放射性物質分析・研究施設第1棟の
風量不足に伴う実施計画の
補正申請について

2022年 3月16日

東京電力ホールディングス株式会社
国立研究開発法人日本原子力研究開発機構

図. フード内機器の発熱量の二重計上見直し概念

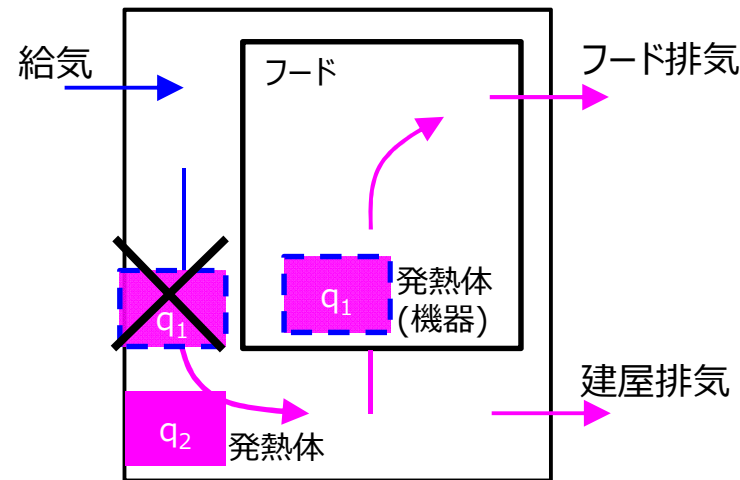
機器発熱量について、認可済み風量の設計では、フード内機器の発熱も建屋排気で除去する熱量にも含める考え方としていた。（下図）

フード内機器の発熱は、フード排気で除去されることから、建屋排気での除去対象に含めない考え方に見直した。
